标题：气动离合器（三、四代） - 离合器片的磨损极限	
AG-SIL-2021-02-EN	生效日期： 2021 年 5 月 10 日
适用性：	
旋翼机类型与型号： Calidus、Cavalon、MTO2017	受影响系列号： 装有气动离合器及离合器片、没有磨损指示槽的所有机型
以目前或后续版本的维护保养手册为准。	见 AutoGyro 网站
此表是 AutoGyro 公司对产品使用中发现的需采取控制或整改措施的问题做出的回应，或作为飞机改装公司的服务信息。 请拨打 49(0)5121 88056-00 或发邮件至 airworthiness@auto-gyro.com，与 AutoGyro 公司联系，寻求帮助。

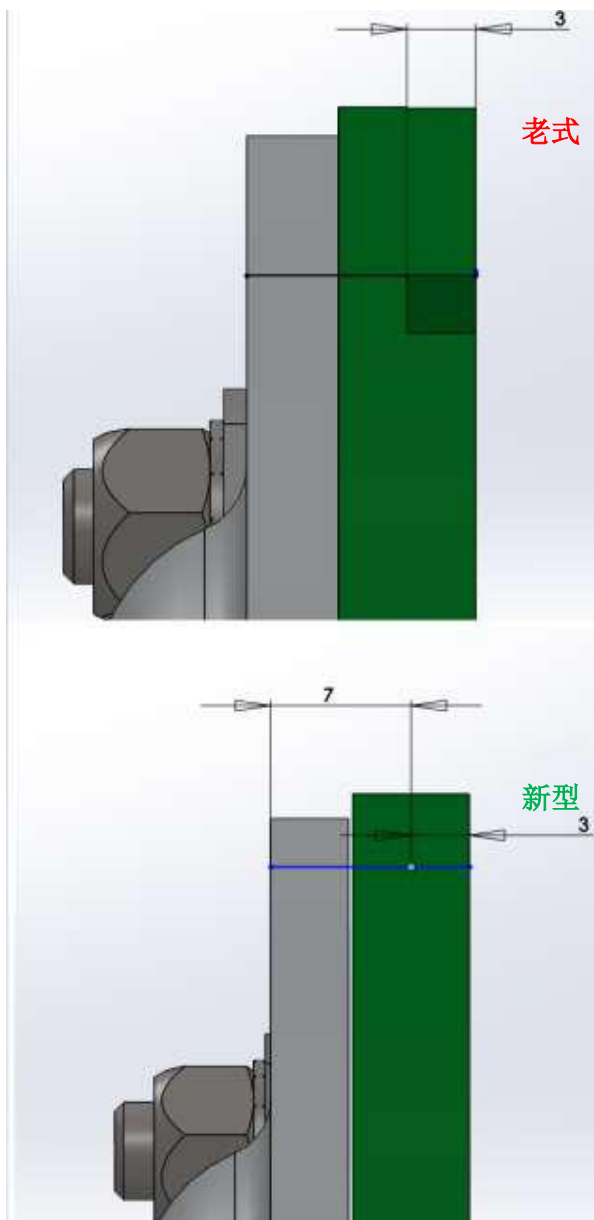
根据下图，无论是否有磨损极限槽，离合器垫和垫板的最小厚度都是 7 毫米（如下图所示）。
